海棠湾3号C7-02-04地块项目

建筑方案优化对比图册

海南满天星旅业开发有限公司

2025年6月

①~④轴立面图

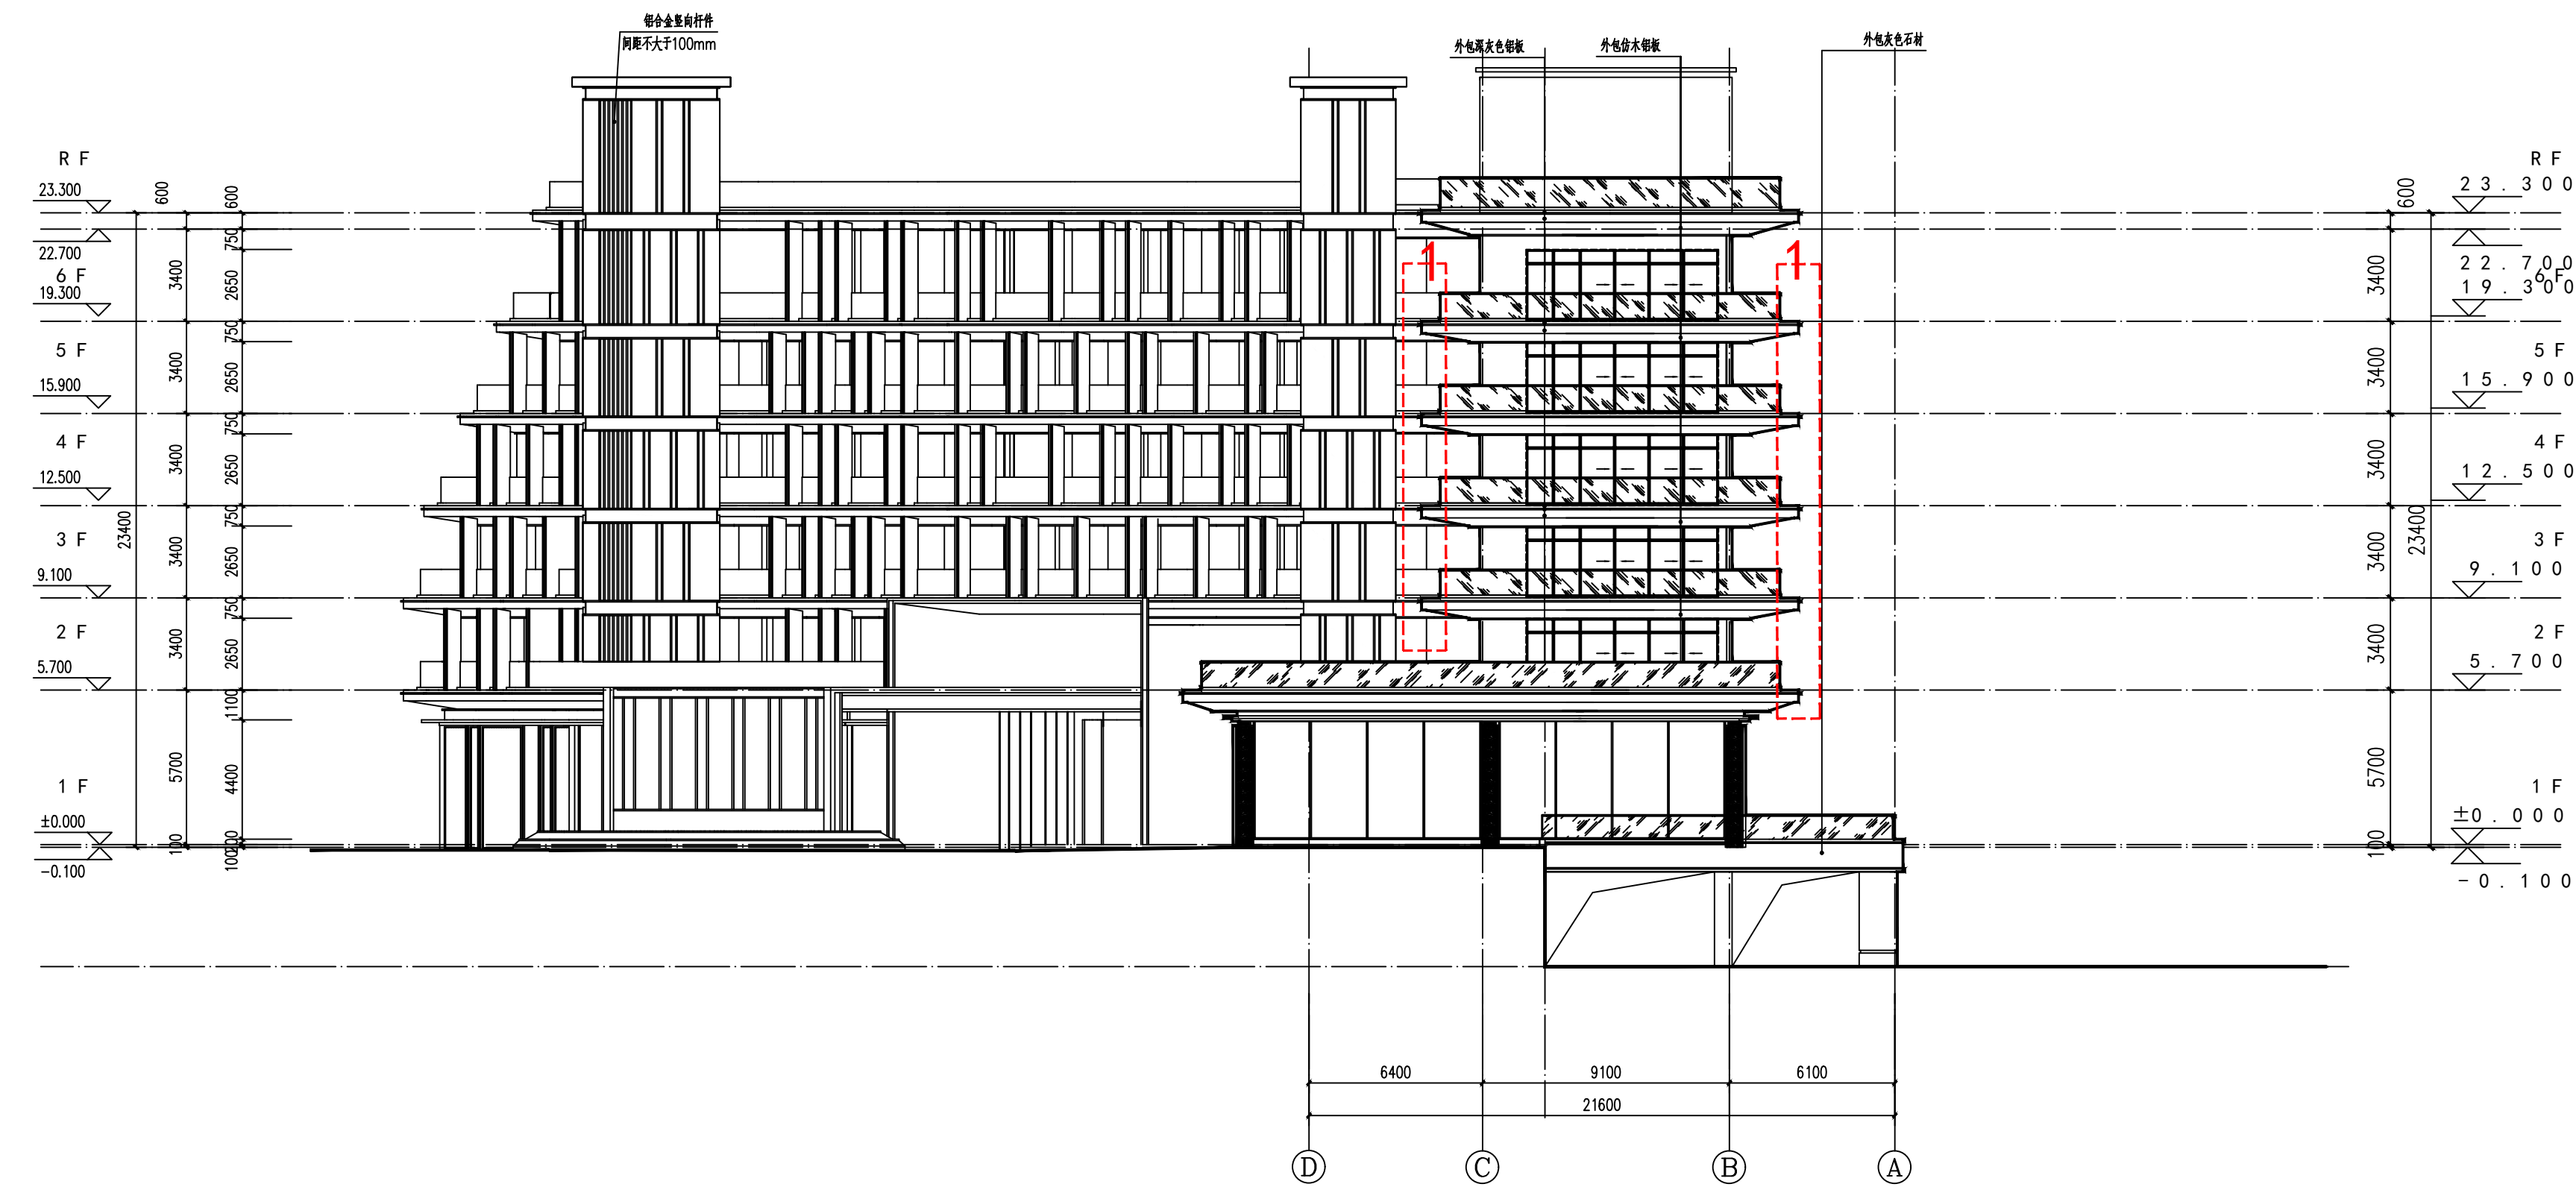
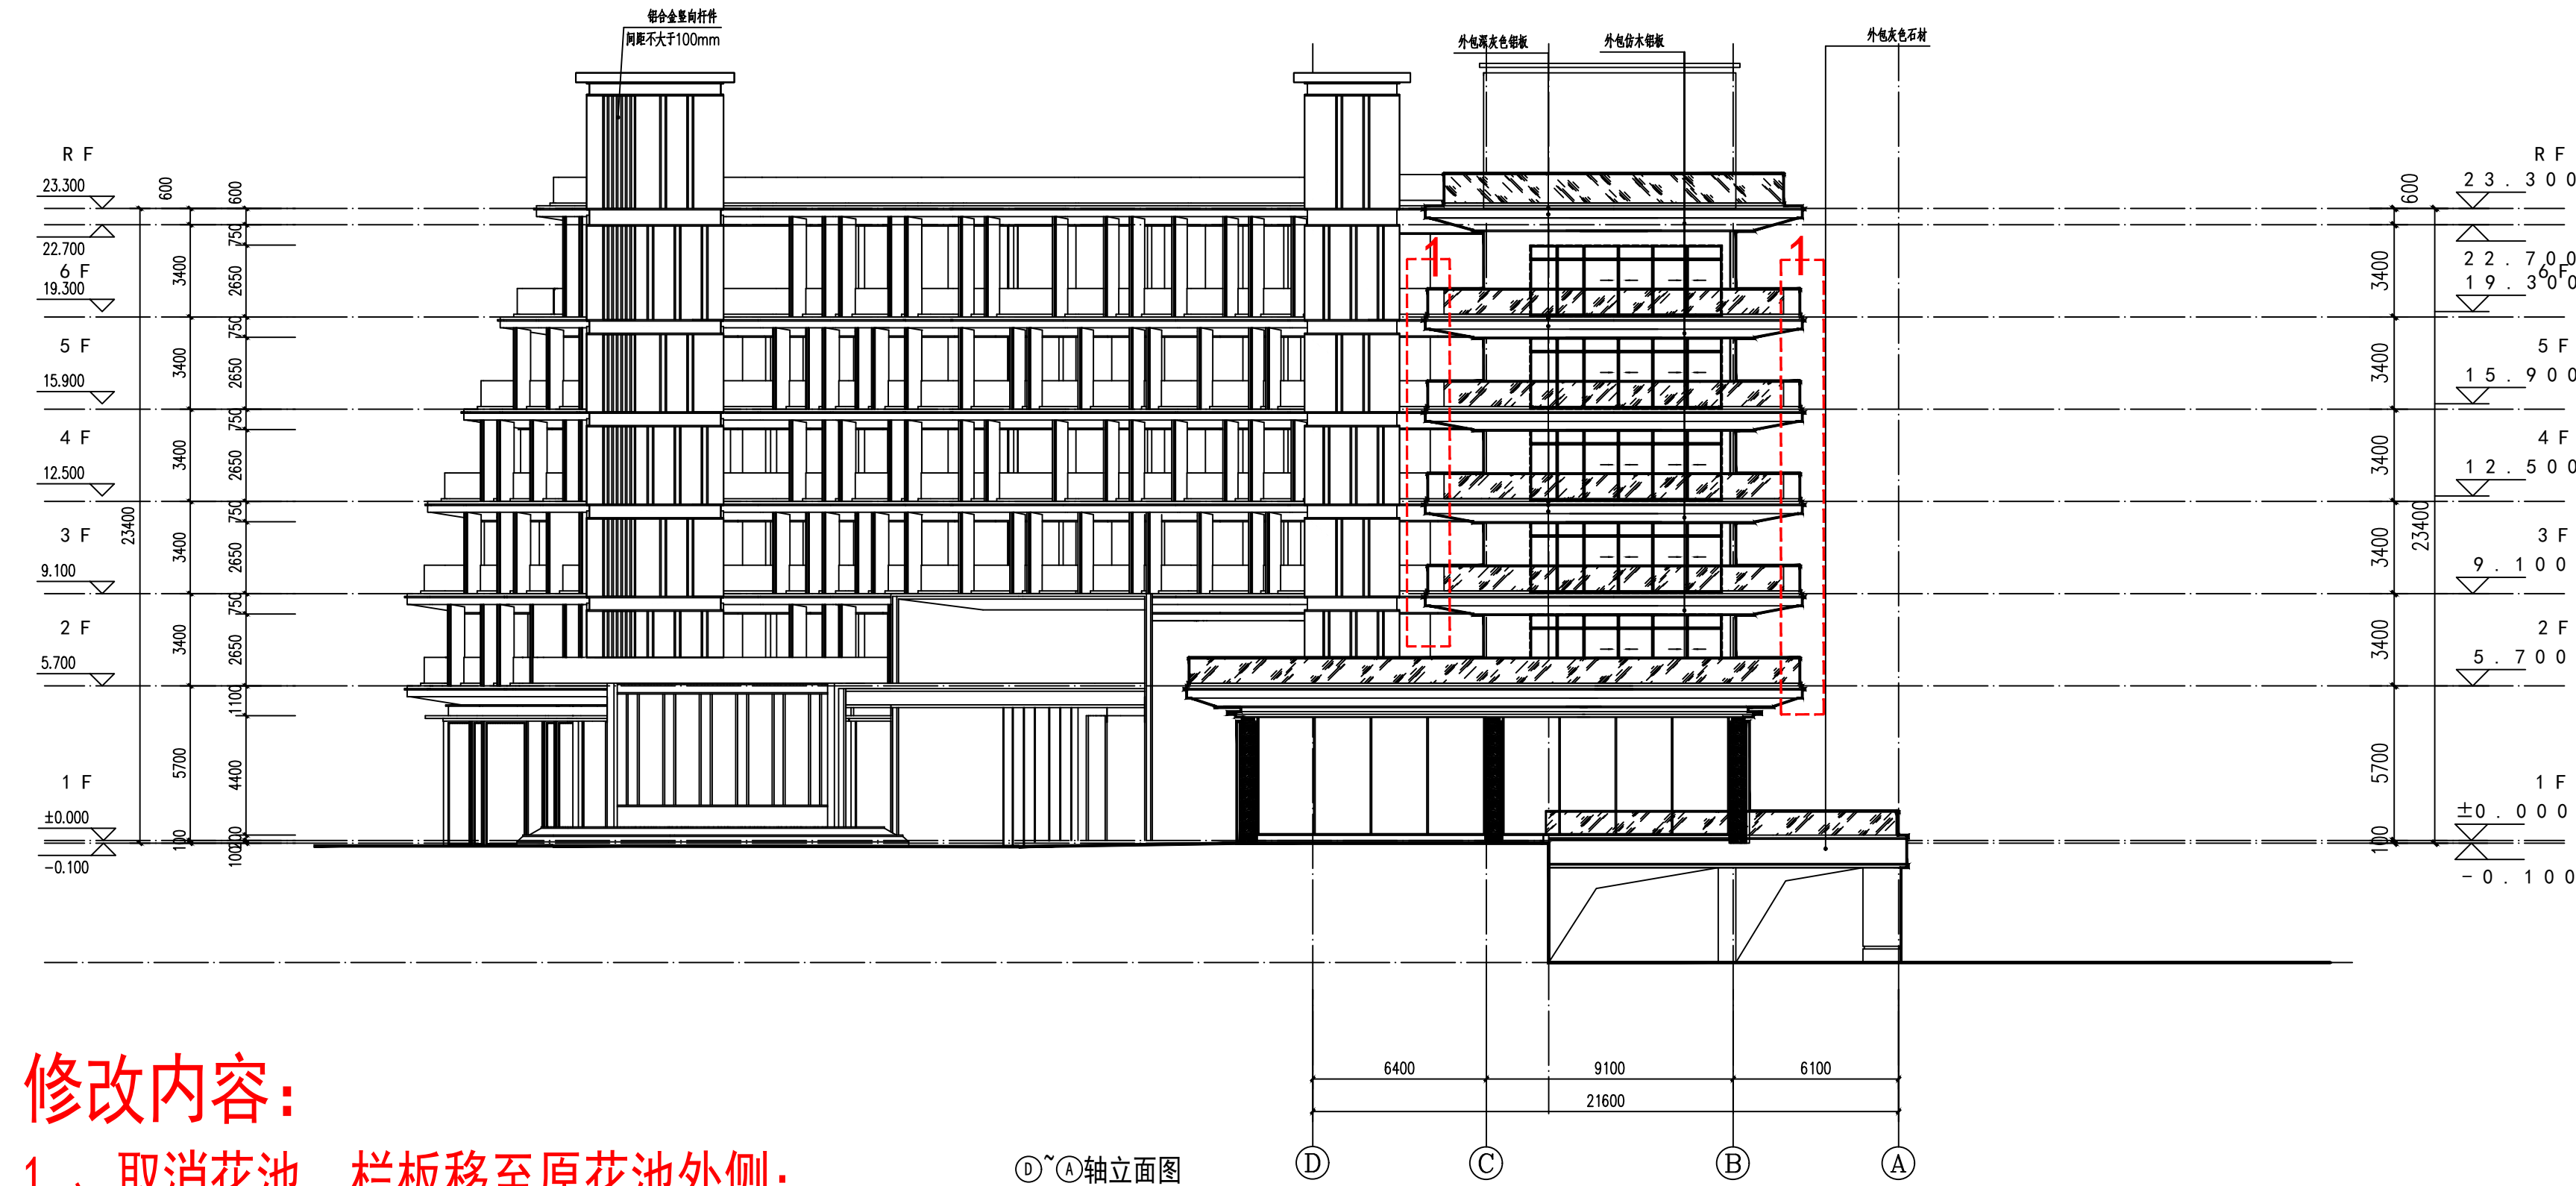
修改内容：
1、取消花池，栏板移至原花池外侧；
